**COMMUNE D'OLLIERES**

**PLU d' OLLIERES**

**MEMOIRE EN REPONSE AU PVS**

**Réponse au Procès-Verbal de Synthèse du commissaire  
enquêteur**

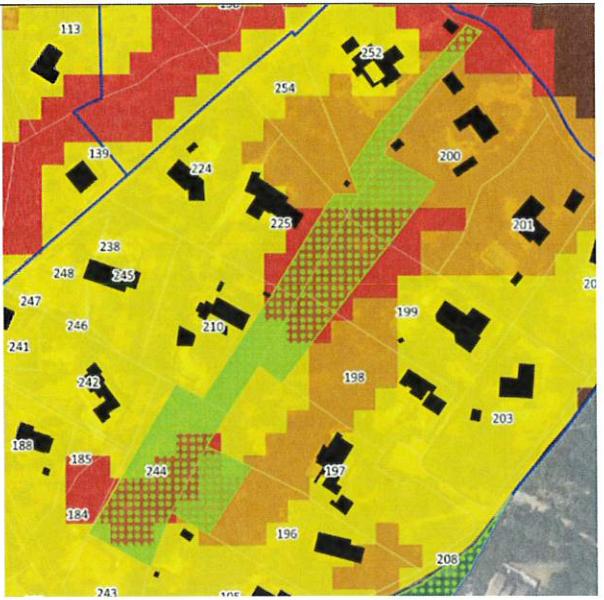
<u>CD10 : NEL</u> Rosa, ROSA Bernard, SEMIOLI Guylaine	<p><b>Demandent le retrait d'un Espace Paysager Protégé sur les parcelles C 196, 198, 199 et 200 du lotissement La Pinède car elles sont déjà occupées par des installations et aménagements liés aux habitations existantes.</b></p>	<p><b>AVIS FAVORABLE</b></p> <p>L'EPP du PLU concerne un boisement significatif du quartier des Rabinets. Celui-ci concerne des fonds de parcelle et est compris, en partie, en zone d'aléa feu de forêt fort.</p>

Cependant, après un nouveau diagnostic plus précis, il s'avère qu'il y a une absence d'enjeux. Compte tenu des aménagements et installations présentent sur ces fonds de parcelles l'EPP sera revu afin d'éviter les parcelles du lotissement.

La constructibilité y sera conditionnée en fonction de l'accessibilité, de la défendabilité face au risque feu de forêt (présence de cuve notamment) etc...

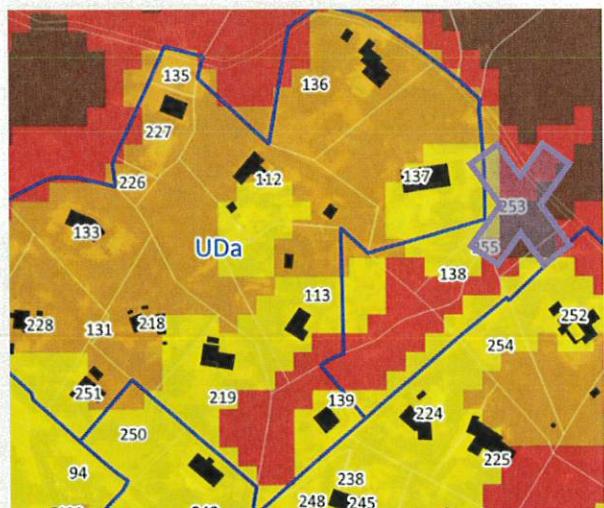
CD11 : M. & Mme DELAGEBAUDEU F (C137)

Demandent le classement de la totalité de leur parcelle en zone U du PLU.

CD13-CD14 :  
KAMMERLOCHE  
R Laurie & M. &  
Mme SANTINI  
(C139)

Une partie de ces parcelles étant comprise dans un secteur d'aléa feu de forêt identifié comme fort, elles avaient été classées en zone N, inconstructible par le PLU.

Cependant un permis de construire a été octroyé sur la parcelle C253, avant l'arrêt du PLU (croix bleue sur la carte ci-dessus), créant alors une situation de dent creuse au cœur de l'urbanisation pour les secteurs non bâtis des secteurs C137 et C139 notamment.

##### Beaumont :

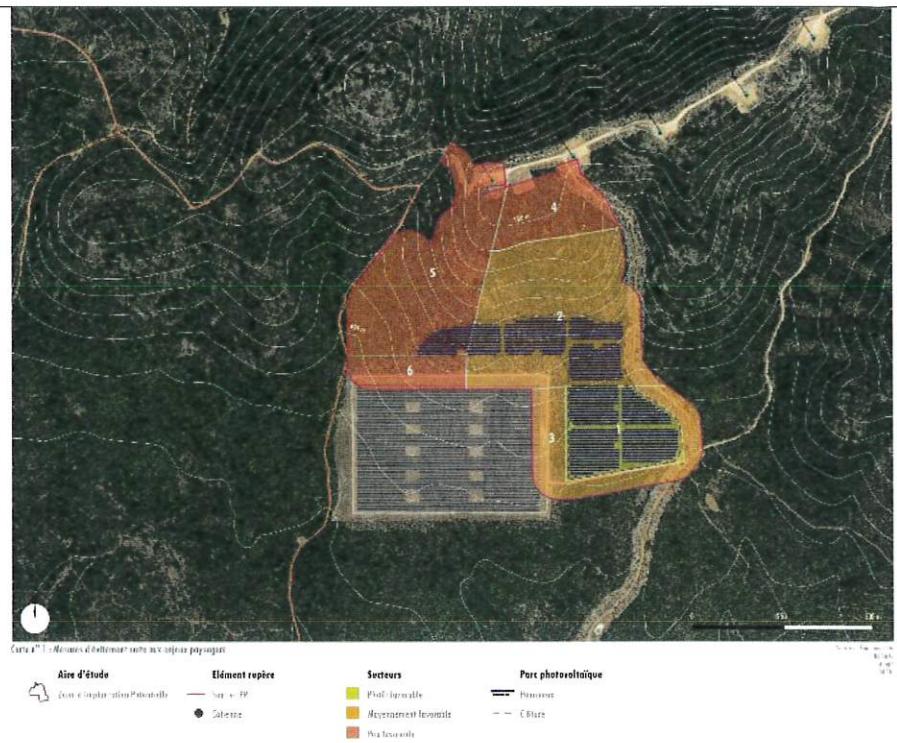
futurs équipements.	
<b>Projets photovoltaïques</b>	<p>La MRAe demande de compléter le rapport par l'analyse des incidences induites par l'aménagement des secteurs de projet en zone Npv de Beaumont et de la Verrerie sur le risque de feu de forêt et le paysage à l'échelle éloignée. Elle demande de quantifier et hiérarchiser les impacts sur le milieu naturel, en prenant compte des effets cumulés, et de revoir les mesures d'évitement et de réduction en faveur des espèces protégées ou patrimoniales, ou à défaut de proposer des mesures de compensation, afin d'atteindre l'objectif d'absence de perte nette de biodiversité.</p>	<p>Les deux projets photovoltaïques ont fait l'objet d'études préalables afin de prendre en compte les différents enjeux :</p> <p><b>Projet de Beaumont</b> : extension du parc existant</p> <ul style="list-style-type: none"> <li>- Etude d'impact sur l'environnement – volet Paysages et patrimonial (<i>Territoires &amp; Paysages</i> – janvier 2025)</li> <li>- Etude de la défendabilité du risque incendie de forêt (<i>MTDA</i> – janvier 2025)</li> <li>- Diagnostic écologique du projet d'extension du parc photovoltaïque (<i>ECOTER</i> - juillet 2024)</li> </ul> <p><b>Projet de La Verrerie</b> : création de parcs</p> <ul style="list-style-type: none"> <li>- Etat initial du volet Naturel de l'Etude d'Impact (<i>ECO-MED</i> – avril 2021)</li> <li>- Expertise paysagère (<i>B/OMEO</i> – janvier 2023)</li> <li>- Etude de défendabilité risque feu (<i>WARUCENE</i> – mai 2025)</li> </ul> <p>Ces études environnementales, paysagères et de défendabilité face au risque feu de forêt ont permis d'identifier les secteurs les plus favorables pour accueillir ces projets.</p> <p>A noter que la surface du projet d'extension du parc photovoltaïque de Beaumont a été réduite à 14,2ha (18ha sur le PLU) après finalisation de l'étude d'impact post arrêt du PLU.</p> <p><b>Les impacts sur la biodiversité :</b></p> <p><b>Beaumont :</b></p> <p>Les réservoirs de biodiversité identifiés dans le SRADDET ainsi que la zone d'extension du cœur de nature du SCOT ont été pleinement intégrés à l'analyse des enjeux écologiques.</p> <p>Le diagnostic écologique, réalisé en juillet 2024, a permis d'identifier la zone présentant le moins d'enjeux écologiques et sur laquelle pourrait se positionner l'extension du futur parc. La partie au sud-est a été retenue. Composée de chênaies pubescentes, elle présente des enjeux modérés pour les populations d'oiseaux, chiroptères et insectes.</p>

Vis-à-vis du paysage, l'extension telle que projetée (périmètre de la zone Npv) s'inscrit dans un secteur moyennement favorable à l'est et plutôt favorable à l'ouest. Il est relativement plat, en continuité avec le parc photovoltaïque existant, au second plan depuis le bassin visuel de la montagne Sainte-Victoire.

Les secteurs peu favorables au titre du paysage (4,5,6) sont évités. Ils correspondent :

4 - au relief le plus marqué de la ZIP en contact avec les éoliennes. Il est fortement perceptible dans le paysage.

5 - au relief ondulé le plus perceptible depuis la montagne Sainte-Victoire. Les panneaux photovoltaïques peuvent présenter des décrochés et une répartition qui complexifient la lecture du projet et impactent le paysage.

6 - à l'OLD du parc photovoltaïque existant, il permet d'éviter une continuité de panneau et offre un espace de respiration.

Concernant le projet de la Verrerie :

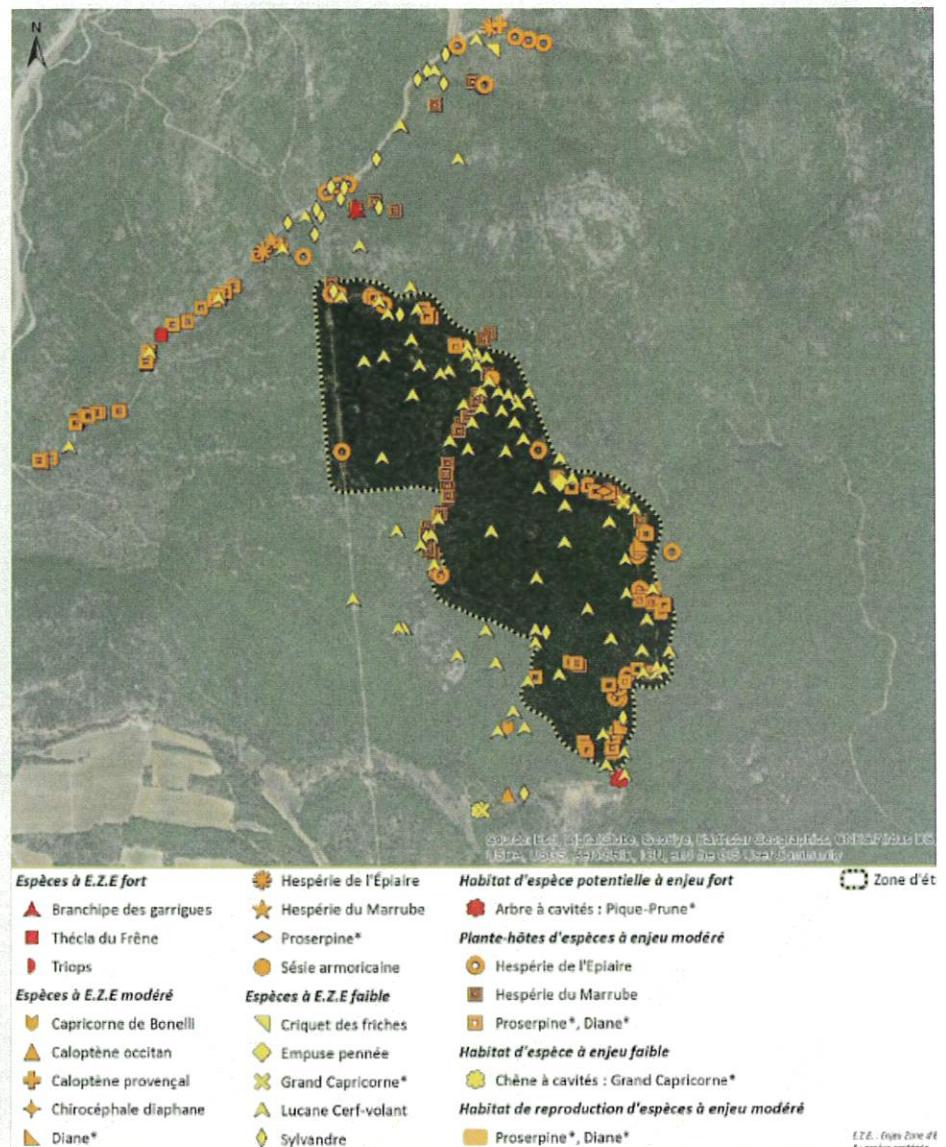
L'avis de la MRAe pointe un risque d'impact sur les chiroptères et les insectes. Compte tenu des enjeux identifiés pour les mammifères (voir carte suivante – source VNEI ECOMED), l'implantation du projet et la déclinaison graphique sur le zonage Npv proposée évite bien les corridors de chasse et de transit à enjeux forts et modérés des chiroptères.

Concernant les insectes, l'implantation du projet et la déclinaison graphique sur le zonage Npv proposée évite les enjeux forts et modérés, essentiellement concentrés sur les chemins périphériques situés hors zone Npv (voir carte suivante sur les insectes - source VNEI ECOMED).
